構造計算に係る課題の整理取りまとめ

報告書

令和 3 年 2 月

実施機関 一般社団法人 建築性能基準推進協会

図 5.1.1 屋根庇の詳細図

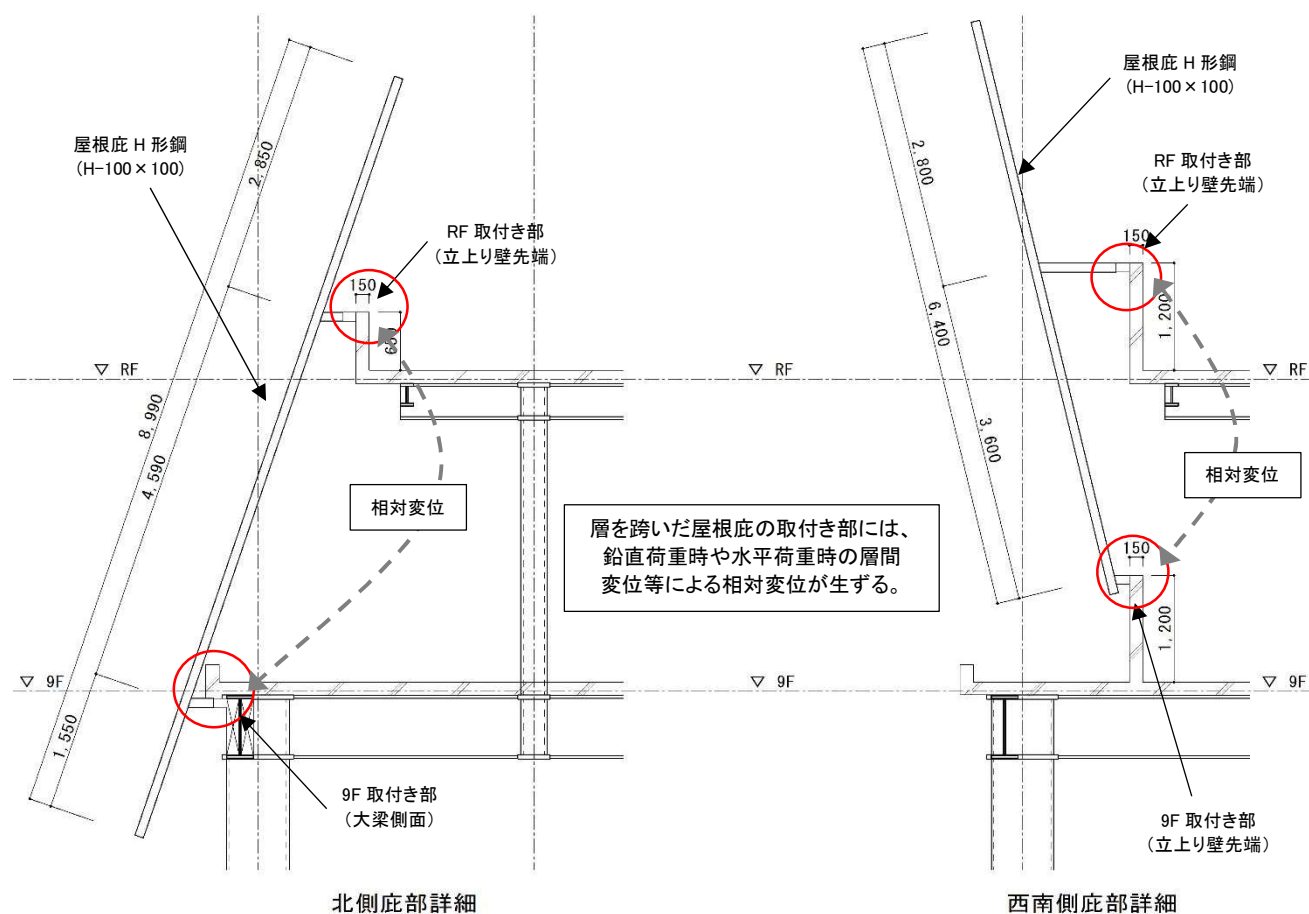
9階からR階にかけて設置されている屋根庇とその建物への取付き部は、自重のほか地震荷重時および風荷重時の応力に対して検討が行われているが、取付き部の相対変位により生ずる応力及び脱落に対する検討が行われていなかった。

しかし、屋根庇の取付き部は鉄骨造建物の層を跨いだ立上り壁 (t=150mm) の先端となっている部分があり、脱落に対する危険性が指摘されるディテールとなっているため、取付き部の相対変位により生ずる応力に対する検討なども追加すべきである。

本事例の屋根庇は、外装材であるため脱落防止等に関する対応が必要である。

図 5.2.2 基準階伏図

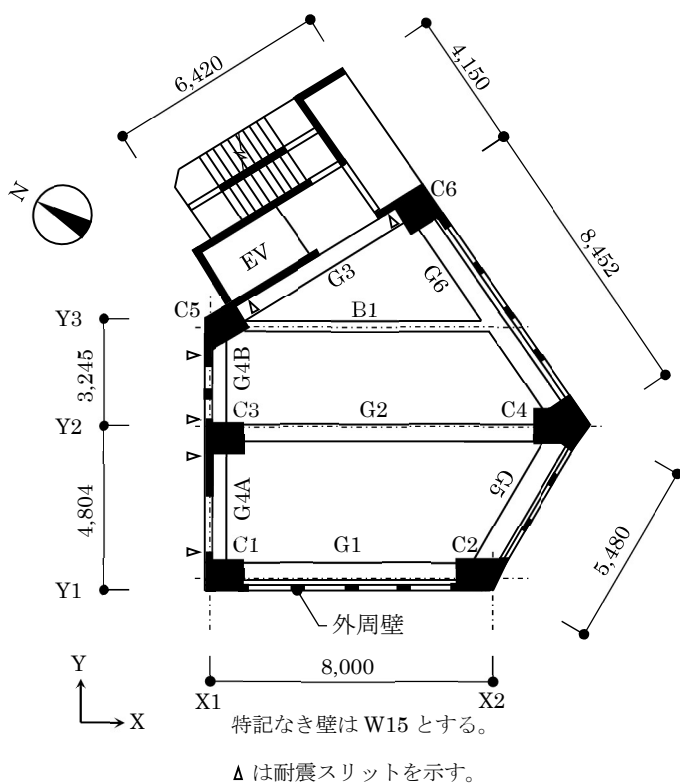
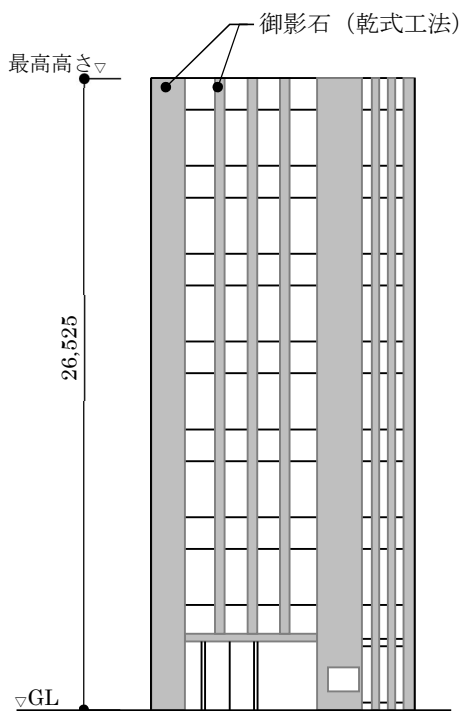
本事例は、地上7階、地下1階建てのRC造建物で、**図 5.2.2**に示すように五角形状の平面形状を有し、北側にEVコアと屋外階段が配されている。本建物のX1通などの外壁W15は大梁と一体化されており、柱際には耐震スリットが配されている。しかしながら、Y1通などの外壁は大梁G1の外側に配された外周壁W15（以下「外周壁」という）となっている。**図 5.2.3**に示す本事例の南西立面図には、外周壁W15の仕上は柱C1の仕上と同様に御影石（乾式工法）とされているため、外周壁は御影石を打込んだPCa版とも推定される。しかしながら、本事例の構造図にはこの外周壁と、大梁もしくは床スラブとの接合部詳細が示されていない。

また、構造計算書では、この外周壁の風圧力に対する検討、および、取付け部の強度についての検討がなされていない。

本事例の外周壁は、通常のRC造の外壁と異なる仕様で構造体に緊結されていると推定されるため、大梁もしくは床スラブとの接合状況が設計図書に明示されるとともに、構造上の安全性について実況を踏まえた検討がなされている必要がある。また、もし、この外周壁がPCa版である場合には、昭46建告第109号第3に基づき脱落しないように取り付けられていること、及び上部または下部の支持部分が可動と

なっていることを確認する必要がある、石貼り部は外装材として、同告示第 2 に基づき下地に緊結されていることの確認が必要である。さらに、この外周壁には、令第 82 条の 4 に基づく平 12 建告第 1458 号に基づき、風圧力に対する安全性の検討が必要である。
